### **Messaggio n. 7413 del 6 settembre 2017 concernente la Rete tram-treno del Luganese**

# **M7413 - Progetto della Rete tram-treno del Luganese (RTL)**

## ***RISPOSTE alle domande della Commissione gestione e finanze e della Commissione pianificazione del territorio***

**Linea FFS del Ceneri (viola) e ipotesi d'uso del binario merci secondo l'associazione ASTRAS (blu): le linee corrono parallele tra Manno e Taverna-Torricella.**

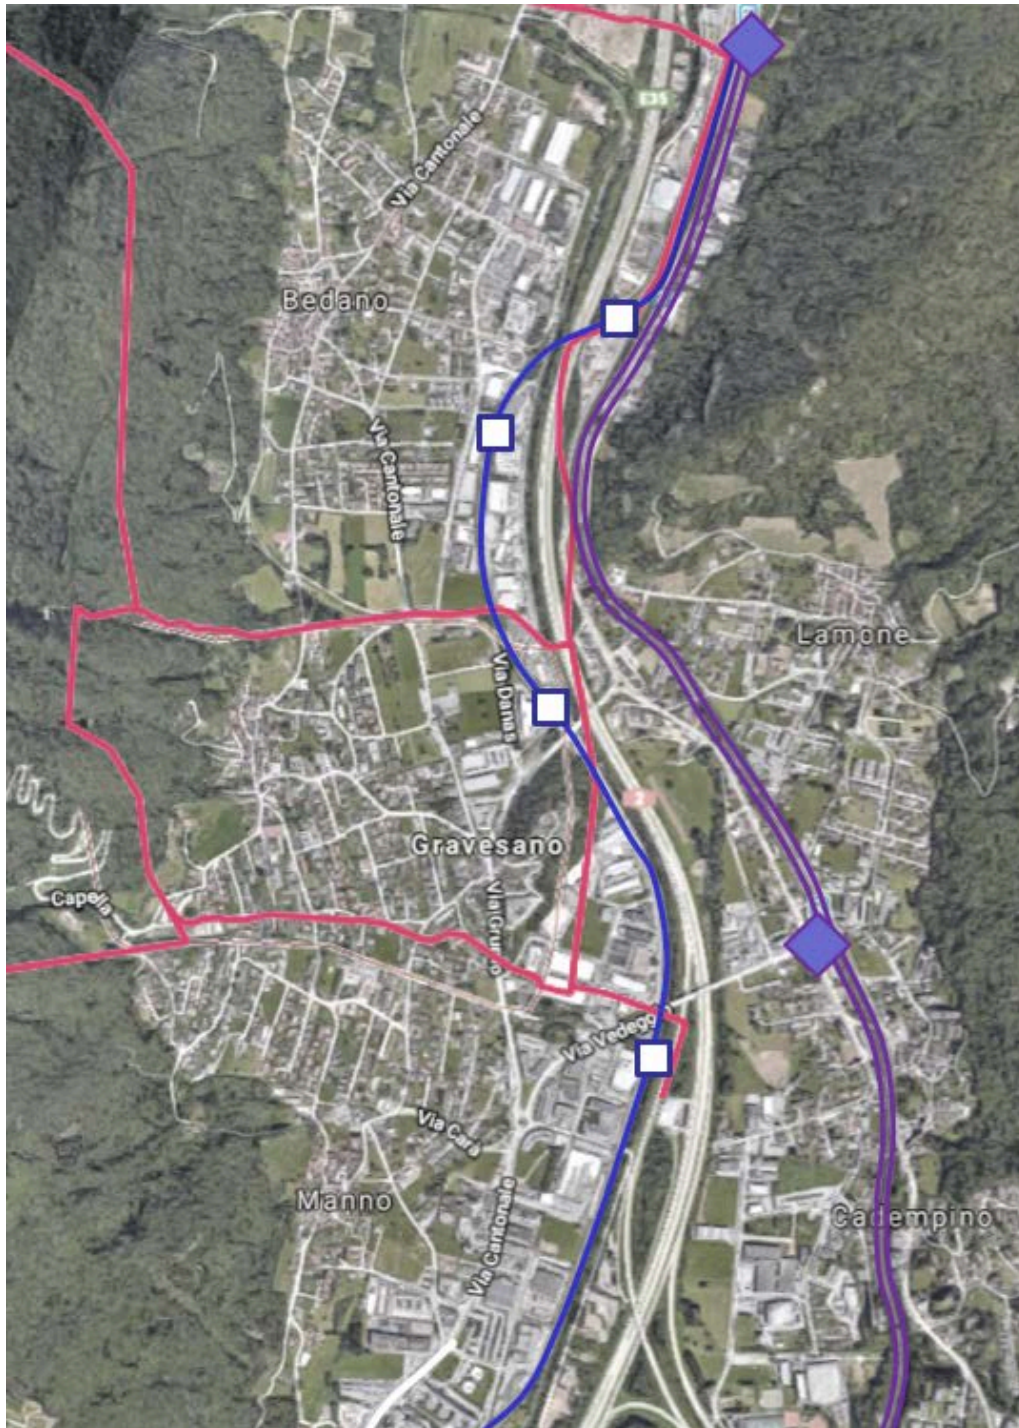
*15. A mente del Consiglio di Stato sarebbe possibile – o avrebbe senso – modificare il tracciato come proposto da alcuni proprietari e imprenditori (oltre che dalla petizione*

*per il prolungo su Taverna-Torricella), vale a dire trasferendo il tracciato da lungo la strada cantonale (proposta tram-treno) all'esistente raccordo ferroviario FFS? Perché tale opzione è stata scartata?*

- la tratta tra Manno e Taverne-Torricella costituirebbe un doppiopiede della linea FFS (200-250 m di distanza) (vedi illustrazione);
- la linea sul binario merci correrebbe ai margini degli insediamenti residenziali dei due Comuni di Gravesano e Bedano e toccherebbe unicamente le zone industriali situate lungo il binario merci;
- la popolazione residente e gli addetti del perimetro in questione si limitano a 5'400, un numero decisamente troppo esiguo per l’esercizio di una linea ferroviaria;
- il servizio bus serve in modo capillare le zone residenziali dei Comuni di Gravesano e Bedano (vedi illustrazione).

In conclusione il potenziale di utenza è insufficiente per giustificare un nuovo servizio ferro-tranviario fino a Taverne, a fronte di una linea TILO in esercizio e di una rete bus capillare e complementare al servizio ferro-tranviario. Un ulteriore servizio regionale nella Valle del Vedeggio non beneficerebbe del contributo federale<sup>1</sup>.
